Gemeinde Klempau

Bebauungsplan Nr. 11

- Abwägungsprotokoll -

über die Stellungnahmen und Anregungen
im Rahmen der Beteiligung gemäß
§ 4 Abs. 1, § 3 Abs. 1 und § 2 Abs. 2 BauGB

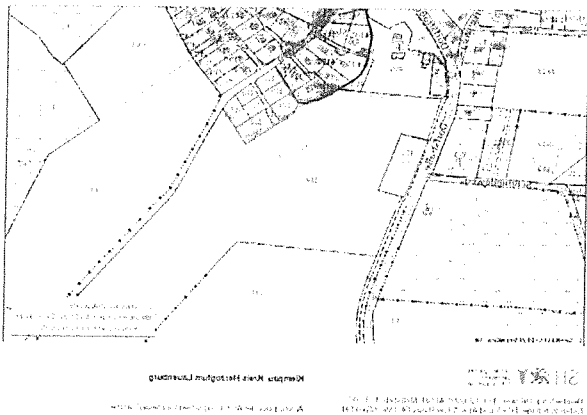
Die überplante Fläche befindet sich größtenteils in einem archäologischen Interessengebiet. Bei der überplanten Fläche handelt es sich daher gem. § 12 Abs. 2 S. 6 DSchG um Stellen, von denen bekannt ist oder den Umständen nach zu vermuten ist, dass sich dort Kulturdenkmale befinden. Erdarbeiten in diesen Bereichen bedürfen demnach der Genehmigung des Archäologischen Landesamtes.

Wir stimmen der vorliegenden Planung zu. Da jedoch zureichende Anhaltspunkte dafür vorliegen, dass im Verlauf der weiteren Planung in ein Denkmal eingegriffen werden wird, sind gem. § 14 DSchG archäologische Untersuchungen erforderlich.

Die Hinweise werden zur Kenntnis genommen. Es wird eine archäologische Voruntersuchung beauftragt und sich frühzeitig mit dem archäologischen Landesamt abgestimmt.

Der Hinweis wird zur Kenntnis genommen und ist im Rahmen von Erdarbeiten zu berücksichtigen. Unterhalb des Textteils B, in der Begründung und im Umweltbericht befinden sich Hinweise auf § 15 DschG.

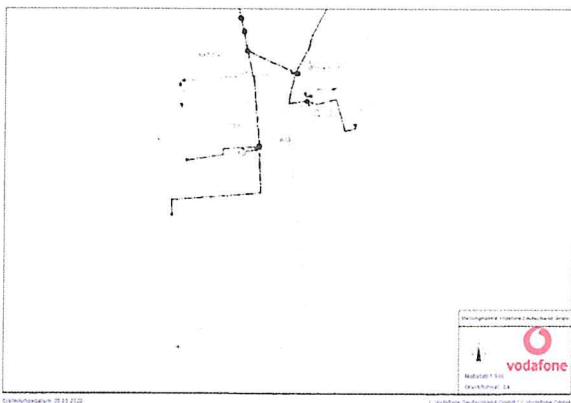
Im Planbereich befinden sich Telekommunikationsanlagen unseres Unternehmens, deren Lage auf den beiliegenden Bestandsplänen dargestellt ist. Wir weisen darauf hin, dass unsere Anlagen bei der Bauausführung zu schützen bzw. zu sichern sind, nicht überbaut und vorhandene Überdeckungen nicht verringert werden dürfen.

Sollte eine Umverlegung oder Baufeldfreimachung unserer Telekommunikationsanlagen erforderlich werden, benötigen wir mindestens drei Monate vor Baubeginn Ihren Auftrag an TDRB-N.Hamburg@vodafone.com, um eine Planung und Bauvorbereitung zu veranlassen sowie die notwendigen Arbeiten durchführen zu können.

Die Stellungnahme wird zur Kenntnis genommen und ist im Rahmen der Erschließungsplanung zu berücksichtigen.

Der Hinweis wird zur Kenntnis genommen und ist im Rahmen der Erschließungsplanung zu berücksichtigen.

Der Lageplan wird zur Kenntnis genommen.
